Verkehrswende Bubenreuth Nord

Rad- und Fußverkehr

Das vorliegende Papier betrachtet, ergänzend zum vorgelegten Verkehrskonzept vom 21.1.2020, die Rad- und Fußwegsituation in der Hauptstraße und Neue Straße. Der vom Gemeinderat eingesetzte Arbeitskreis „Energiewende Bubenreuth“ hat in seiner Funktion als beratendes Gremium für Bürgermeister, Gemeinderat und Verwaltung Handlungsvorschläge zur Verbesserung von Klima und Sicherheit in der Verkehrsachse Ost-West erarbeitet.

Abbildung 1 MIV Fließender Verkehr

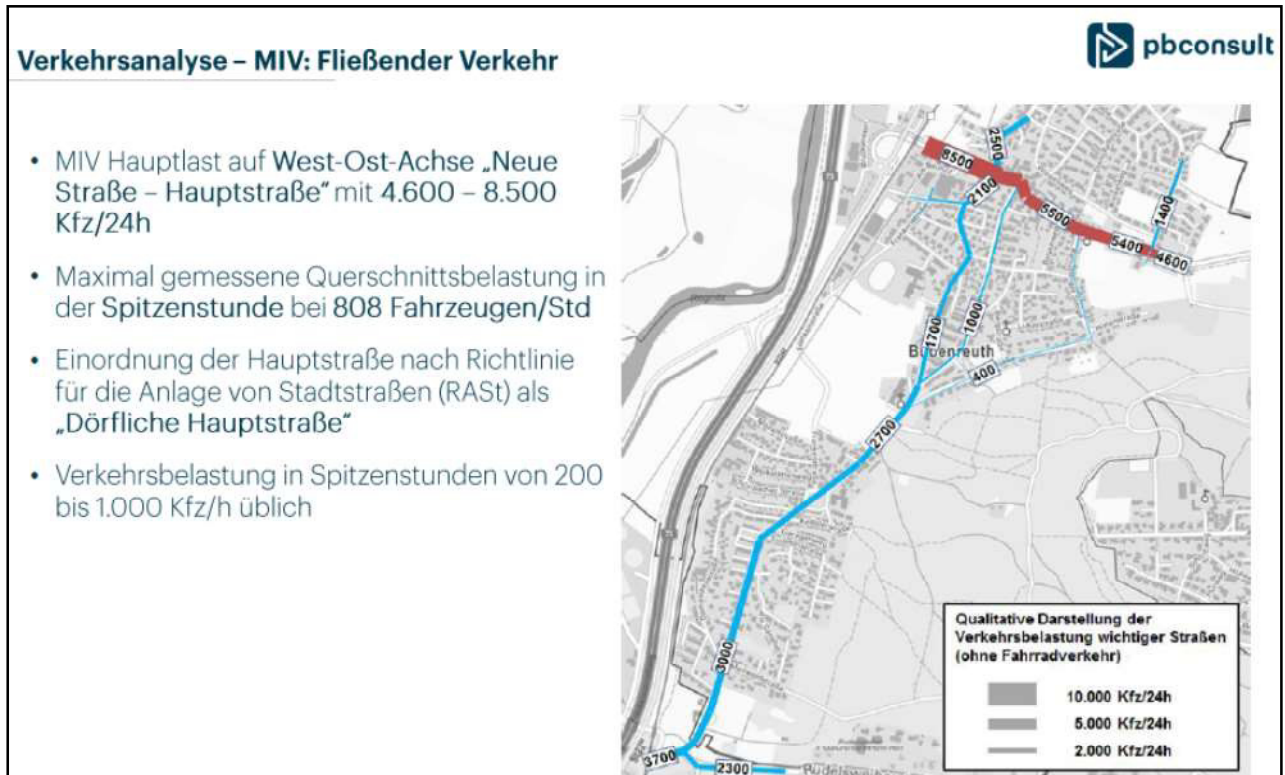
Aus der Darstellung ist zu entnehmen, dass im betrachteten Straßenabschnitt bis zu 4600 Kfz von den östlichen Nachbargemeinden in Bubenreuth einfahren. Trotz Kennzeichenerfassung wurde nicht spezifiziert, woher diese Fahrzeuge kommen. Dies wäre wichtig gewesen, um mit den Nachbargemeinden (auch außerhalb des Landkreises) zukunftsorientierte Lösungen zu diskutieren und mittelfristig CO₂-mindernde Maßnahmen einzuleiten.

Mit 808 Fahrzeugen liegt die Belastung knapp unter der lt. RASt (Richtlinien für die Anlage von Stadtstraßen) zulässigen Spitzenlast von 1000 Kfz/h.

Abbildung 2 Verkehrsanalyse - Radverkehr

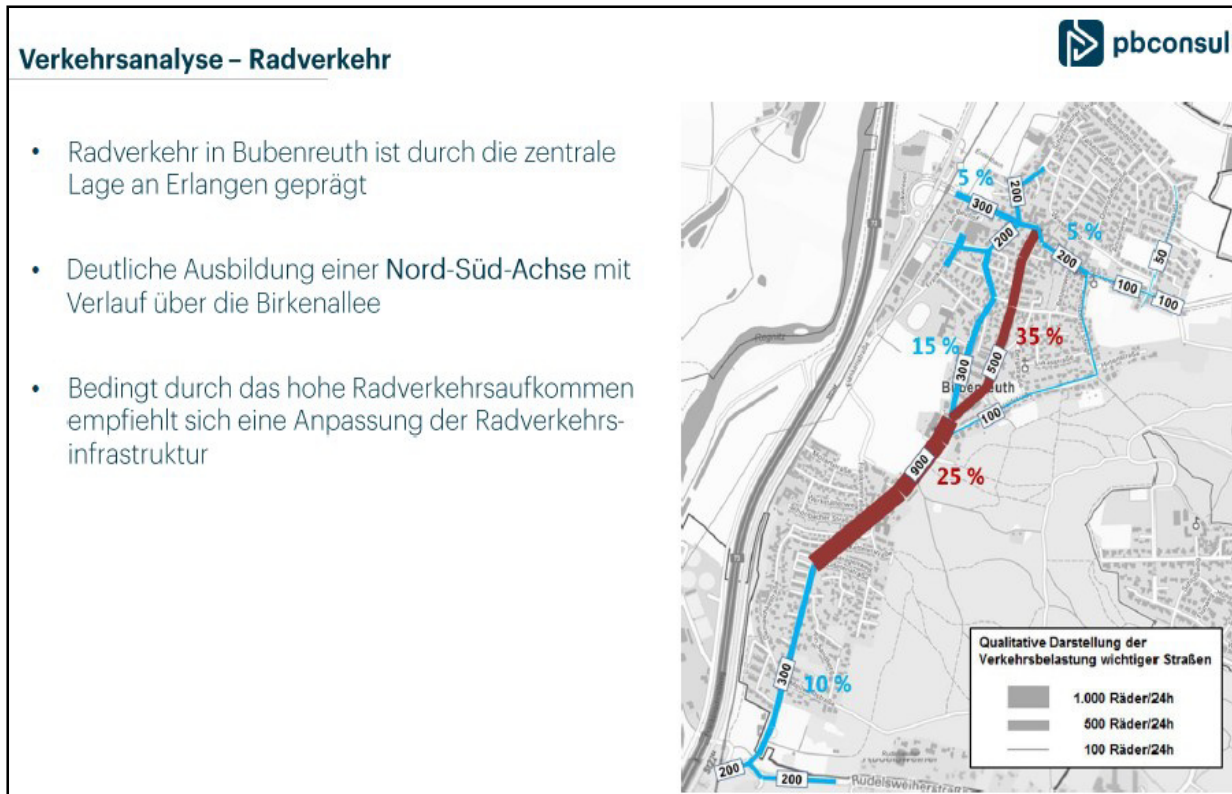
In der Verkehrsuntersuchung wurden der Radverkehr Ost-West in der Achse S-Bahn – Ortsende Bubenreuth Richtung Bräuningshof zwar zahlenmäßig erfasst, aber weder hinsichtlich des relativ hohen MIVs, noch bezüglich einer langfristigen Minderung des außerörtlichen Zuflusses untersucht. Die Untersuchung mit einer gefahren-technischen Betrachtung endet von der S-Bahnstation kommend Richtung Osten am Anwesen H7.

Abbildung 4 Problemzonen und Verkehrsführung Ost-West bzw. West-Ost

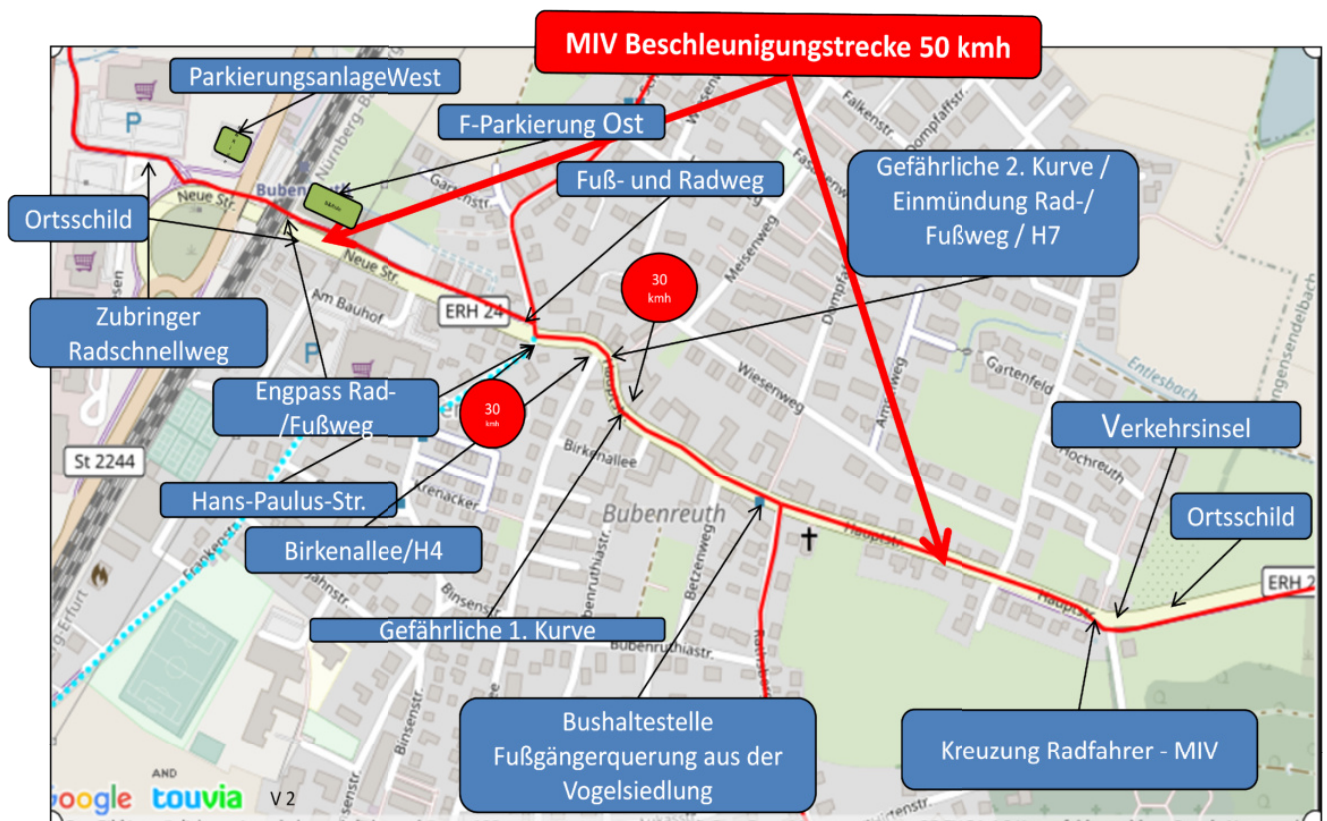
1. Die Einfahrtsgeschwindigkeit in den Ort wird zwar durch die Verkehrsinsel gemindert, führt aber im weiteren Verlauf nicht zu einer dauerhaften Geschwindigkeitsreduzierung.

2. Die Geschwindigkeitsanzeige zeigt nicht die tatsächliche Geschwindigkeit, sondern beschränkt sich auf eine „Danke“ / „Langsam“ Anzeige.

3. Die vom Radweg aus Richtung Bräuningshof kommenden Radfahrer müssen den vorfahrtsberechtigten MIV kreuzen, was nicht nur eine Gefährdung der Zweiradfahrer, sondern auch eine Benachteiligung umweltbewusster Verkehrsteilnehmer darstellt. Ein teilweises, inzwischen zugewachsenes Hinweisschild fordert die Radfahrer zum Absteigen auf.

4. Im weiteren Straßenverlauf teilt sich Radverkehr und MIV bei einer zulässigen Geschwindigkeit von 50 km/h gleichberechtigt den Verkehrsweg.

5. Die relativ geradlinige Straßenführung verführt den MIV zu einer Beschleunigung, die in vielen Fällen die zulässige Höchstgeschwindigkeit von 50 km/h in verbotener Weise überschreitet.
6. Die Bushaltestelle mit der Fußgängerquerung aus der Vogelsiedlung ist eine erhöhte Gefahrenstelle, insbesondere auch bei einer zulässigen Geschwindigkeit von 50 km/h.

7. Das Verkehrsschild 30 km/h direkt vor der ersten Kurve führt dazu, dass in zahlreichen Fällen der MIV die vorgeschriebene Geschwindigkeit nicht einhält. Dies gefährdet insbesondere Zweiradfahrer in beiden Richtungen sowie den MIV-Gegenverkehr.

8. Zusätzlich sind, insbesondere durch Großfahrzeuge, Fußgänger gefährdet, da sie sich auf einem viel zu schmalen Fußweg befinden. Die betrifft insbesondere ältere Mitbürger*innen mit Rollatoren, Kinderwagen, Rad fahrende Kinder, etc.

9. Die voraussichtliche Neuregelung der Birkenallee⁶ berücksichtigt den Radverkehr in Nord-Süd-Richtung. Die bis dato vorliegende Verkehrssituation ist bezüglich beider Fahrtrichtungen des Radverkehrs in und aus der Birkenallee trotz Spiegel stark verbesserungsfähig. Abbiegender und kreuzender Radverkehr in den Rad-/ Fußweg zur Vogelsiedlung birgt ein hohes Gefahrenpotential.

10. An der Kreuzung Hauptstraße / Hans-Paulus-Str. / Neue Straße / Scherleshofer Str. wird er Radverkehr mit dem Fußgängerverkehr zusammen geführt. Im Bereich der Fußgängerampel / Zebrastreifen führt die vorliegende Verkehrssituation zu Gefährdung insbesondere der Kinder auf dem Schulweg sowie der Führung der Radfahrer auf den Rad-/ Fußweg.

11. Die Ein-/Ausfahrt zum Parkplatz verschiedener Gewerbebetriebe gefährdet Fußgänger und Radfahrer.
12. Am südlichen Eingang der Bäckerei besteht eine erhöhte Kollisionsgefahr für Radfahrer Fußgänger / Kunden.

13. Die seit Jahren fehlende Fahrrad-Parkierungsanlage Ost (Verzögerungen durch die DB) führt zu erheblichen, unzulässigen Behinderungen durch abgestellte Fahrräder in der Unterführung.

14. Auch nach einer Erstellung der Fahrradparkierung Ost verbleibt der Kollisionsbereich unter der Bahnlinie zwischen Fußgängern und Radfahrern. Der Radweg unter der Unterführung ist der Zubringer für den geplanten Fahrradschnellweg in Nord-Süd-Richtung.

Die Geschwindigkeitsreduzierung durch die **Verkehrinsel** ist nicht ausreichend. Eine überwachte Geschwindigkeitsreduzierung auf 30 km/h ist hier zielführend.

Die **Einmündung des Radverkehrs** auf die Kreisstraße muss aus der Sicht des Radverkehrs optimiert werden. Der Radverkehr muss bei der Querung Vorrang bekommen, zu Lasten des MIV. Um den Radverkehr zu optimieren muss die Einmündung / Querung deutlich vor der Verkehrsinsel erfolgen.

Die „Danke“ / „Langsam“ Anzeige sollte in eine **Ziffernanzeige** umgewandelt werden, mit dem Hinweis auf eine stationäre Geschwindigkeitsüberwachung.

Es ist zu prüfen, ob eine **Straßenmarkierung „Rad“** auf der Nordseite der Hauptstraße oder bereits bestehende Parkmöglichkeit für PKW zielführend ist. Die Parkmöglichkeit auf der Südseite sollte beibehalten werden.

Im Nahbereich der **Bushaltestelle** ist die Einsicht der querenden Fußgänger durch den Straßenverlauf bzw. existierender Gebäude stark eingeschränkt. Eine Geschwindigkeitsreduzierung bereits vor der Bushaltestelle bzw. Einmündung des Fußwegs aus der Vogelsiedlung reduziert diese Gefahrenstelle.

Das Verkehrsschild 30 km/h direkt vor der **ersten Kurve (H7/H5)** kommt für den gefährlichen Kurvenverlauf viel zu spät. Bei einer generellen Geschwindigkeitsreduzierung ist dieses Schild obsolet.

Die Abstandsregel, MIV zu Rad 1,5 m, ist im Kurvenbereich nicht einzuhalten. Durch eine entsprechende Beschilderung muss ein **Überholverbot** für den MIV bzgl. Radverkehr eingerichtet werden.

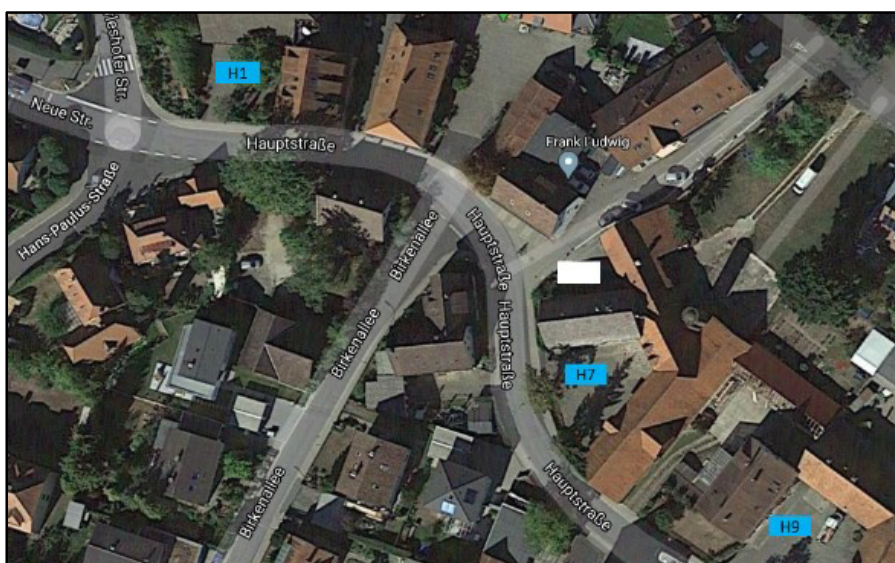
Mindestens zwei weitere Engstellen stellen für Fußgänger erhebliche Gefahrenstellen dar.

Im Grenzbereich H7 zu H9 beträgt der Fußweg an der schmalsten Stelle 100 cm. Schon ohne zusätzliche Hindernisse wie Schnee, Sicht, Bewuchs ist hier ein erhebliches Gefahrenpotenzial, insbesondere weil die Geschwindigkeitsbegrenzung 30 km/h zu spät greift und nicht nur der Schwerlastverkehr Fußgänger jeden Alters gefährdet.

Eine weitere Engstelle besteht beim Anwesen H21. Die Gehwegbreite an der schmalsten Stelle beträgt 68 cm. Auch an dieser Stelle wurde der Gehweg zugunsten des MIV erheblich eingeschränkt. Berücksichtigt man die Ergebnisse des Integrierten Klimaschutzkonzepts des Landkreises Erlangen-Höchstadt müsste auch hier nach Lösungen gesucht werden, die den Fußgängern den Vorrang geben.

Abbildung 6 ERH Ausschnitt Radwegenetz der Zukunft

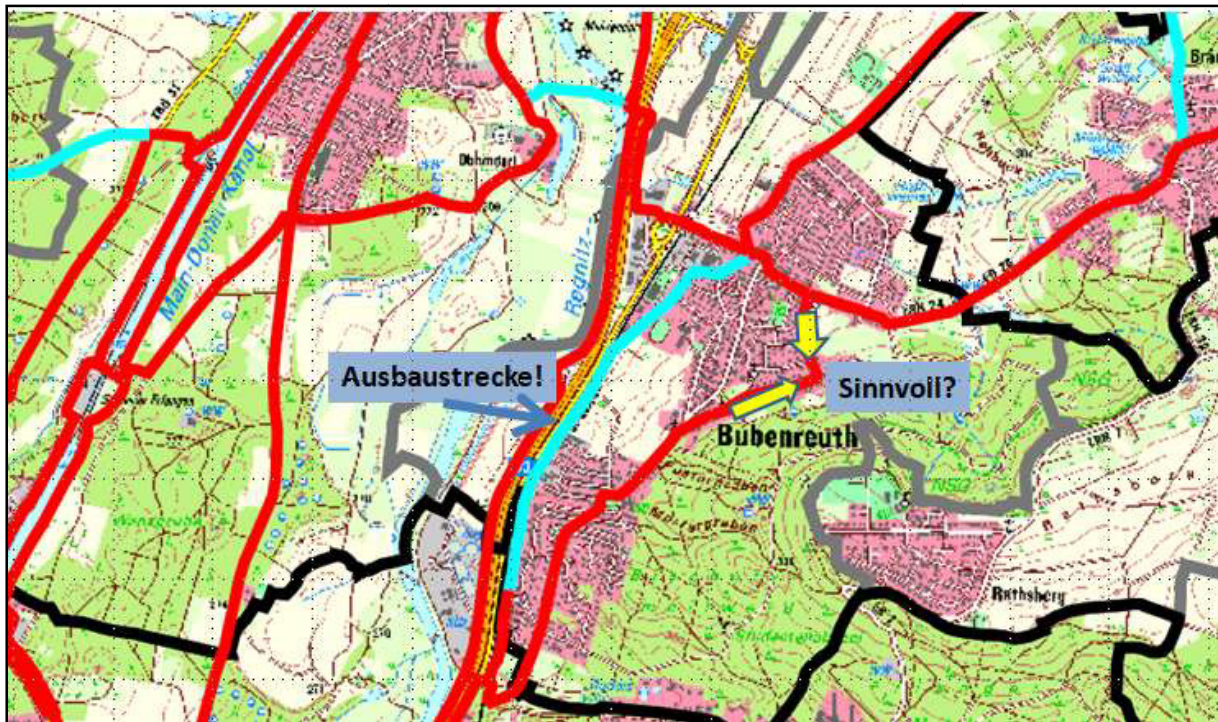
Die mit gelben Pfeilen markierte Fahrradwegführung sollte auf Grund der vorhandenen Steigungen überprüft werden. Alternativen sollten Steigung vermeiden.

Abbildung 13 Planungsstand Fahrrad-Parkierung Ost

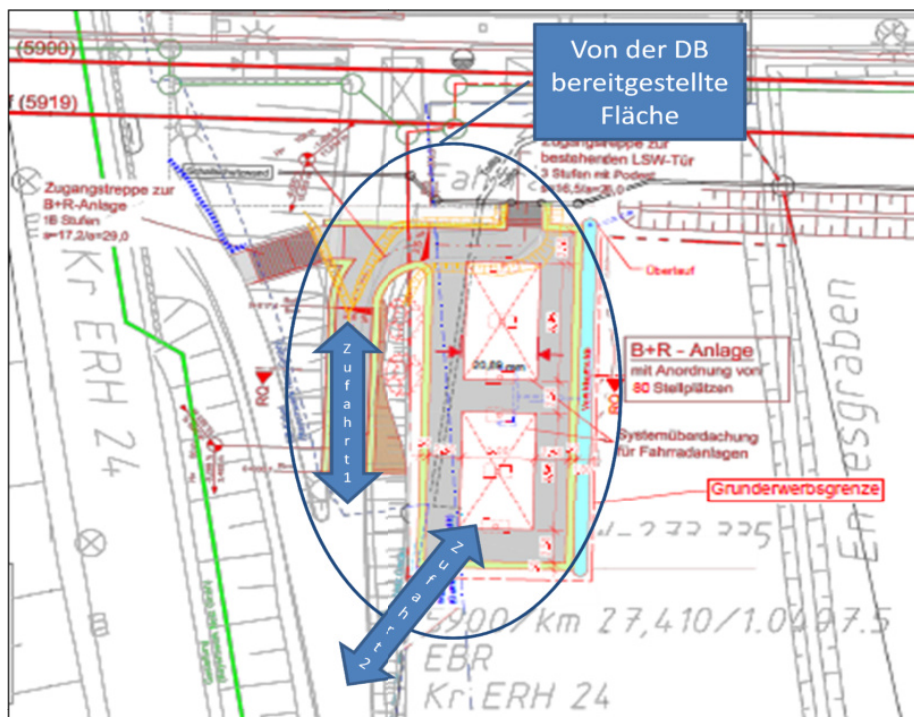
Betrachtet man die Fahrradweganbindung (blauer Pfeil Zufahrt 1) für Zu- und Abfahrt von der Parkierungsanlage, so zeichnet sich ab, dass „eilige“ Radler sich einen nebenläufigen Weg zur Fahrradabstellanlage (blauer Pfeil Zufahrt 2) suchen werden. Hier wäre sicherlich vorausschauend eine Zu- und Abfahrt von der Nutzungsrichtung Ost-West zum Stellplatz sinnvoll.
